「第1 ガラス固化体貯蔵建屋・西棟」の設計変更概要

1. 設計変更の内容

【迷路板、整流板及び流路形成板】

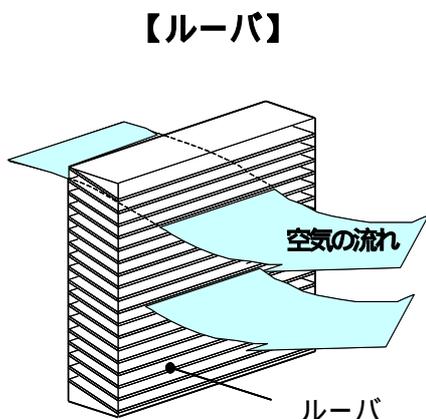
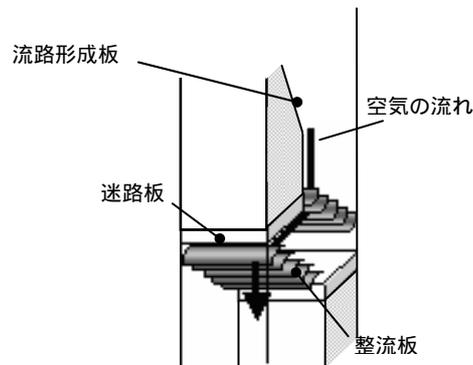
(1) 迷路板設置の取りやめおよび開口部の拡大

冷却空気に対する迷路板部の空気抵抗を減らすため、建物の健全性を考慮した上で、迷路板の設置を取りやめ、開口部を拡大する。

(2) ルーバ、迷路板、整流板及び流路形成板の設置

迷路板の設置を取りやめ、開口部を拡大することにより、しゃへい機能が低下するため、金属製ルーバや迷路板を新たに設置し、しゃへい機能の低下を補う。

また、圧力損失の低減のため、迷路板部ならびに冷却空気入口および出口シャフト底部に整流板を、迷路板部前後には流路形成板を設置する。

整流板：迷路板の間に設置し、冷却空気の流れる方向を整え、圧力損失を低減させる目的で設置する曲面の板。

流路形成板：流路断面の急激な変化を緩和するための板。

【第1 ガラス固化体貯蔵建屋・西棟の設計変更概念図】

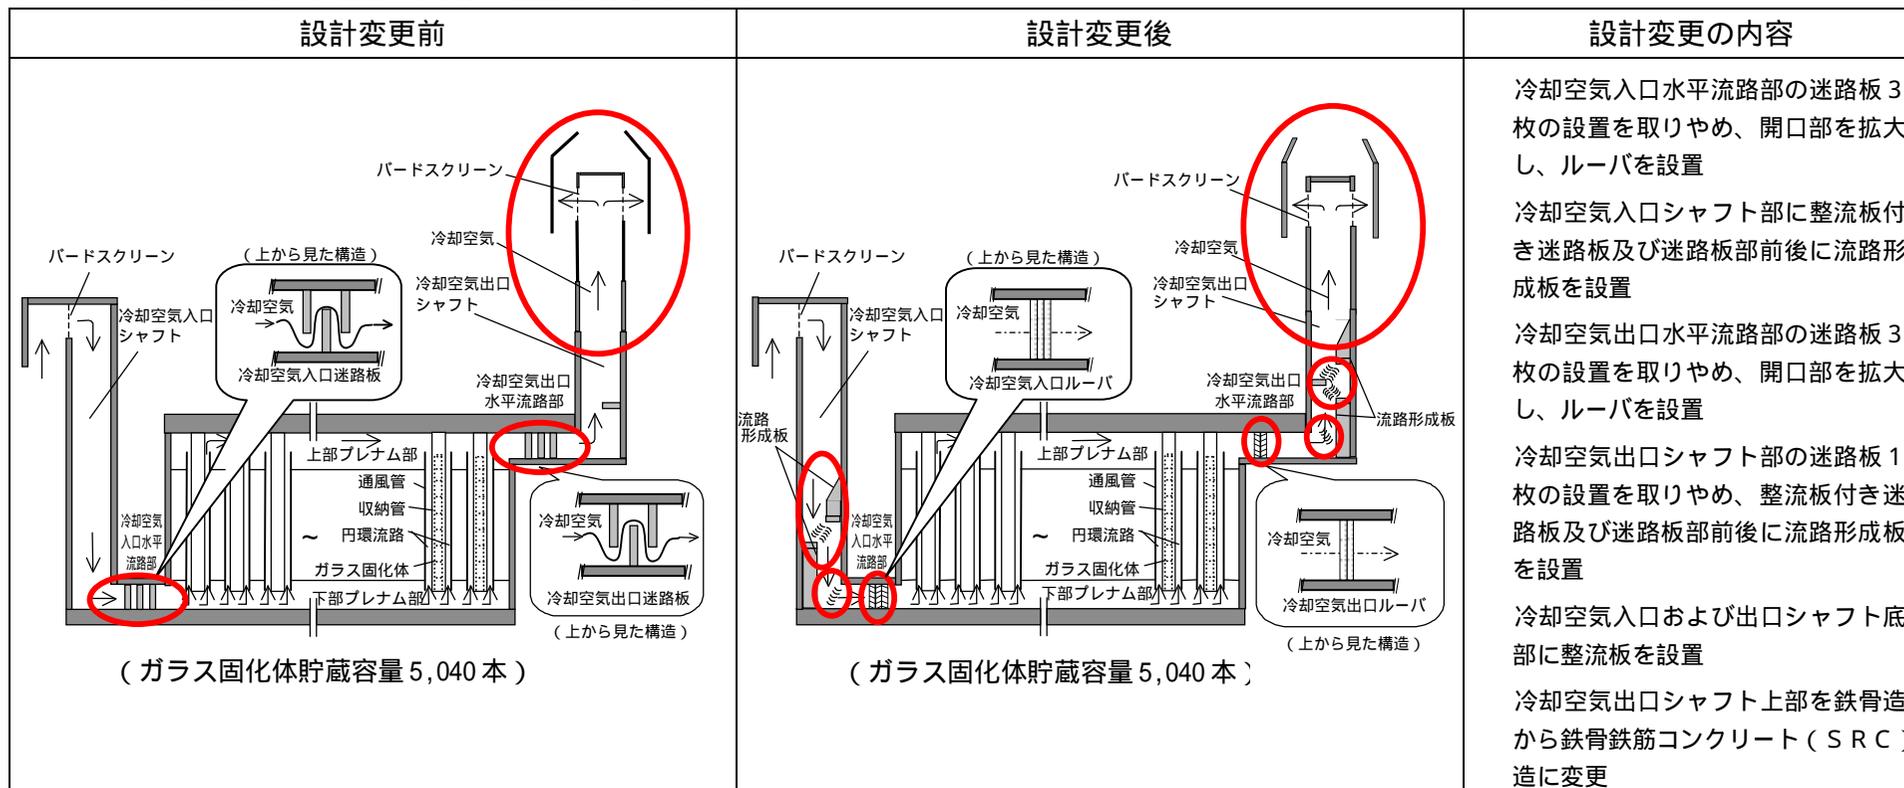
- (3) 冷却空気出口シャフト上部を鉄骨鉄筋コンクリート (S R C) 造に変更
(2) の対策に加え、しゃへい機能の低下を補うため冷却空気出口シャフト上部を鉄骨造から鉄骨鉄筋コンクリート (S R C) 造に変更。

圧力損失について、一般式、解析コード、モックアップ試験 といった原理の異なる方法で得られた結果を比較し、妥当性を確認した。

設工認記載値	
	改造前	改造後
ガラス固化体中心温度	約 4 3 0 (6 2 4)	約 4 2 0
コンクリート温度	6 5 以下 (1 3 6)	6 5 以下

() 内の数値は、再評価結果報告書 (H17.1.28) 記載値
